改善箇所説明図(1)

基準不適合発生箇所(1):

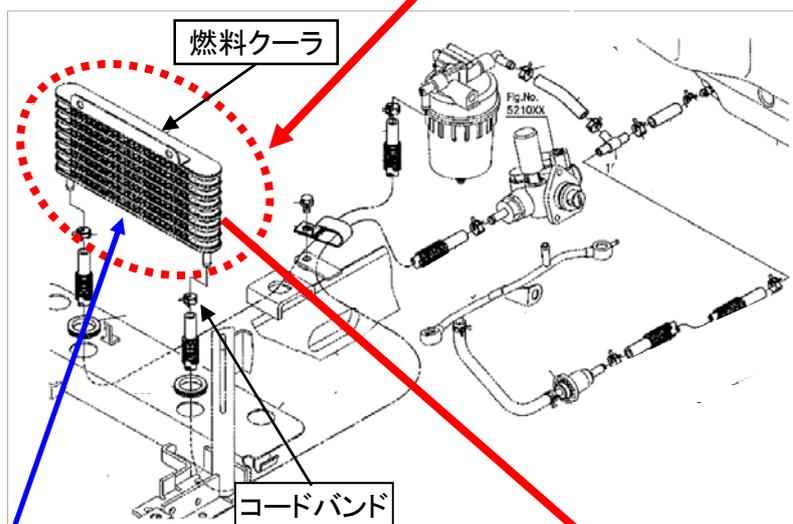
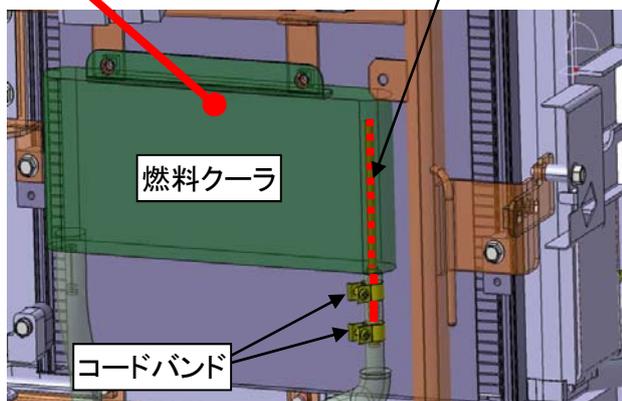
(1) 燃料クーラの構造が不適切なため、当該装置の内部に空気が滞留し、車体が揺れた際に滞留した空気を燃料配管が吸い込む場合がある。そのためエンジンへの燃料供給が不安定になり、エンジン回転数が低下する又はエンジンが停止するおそれ

全車両、燃料クーラに対策部品を装着し、コードバンドを交換及び追加する。
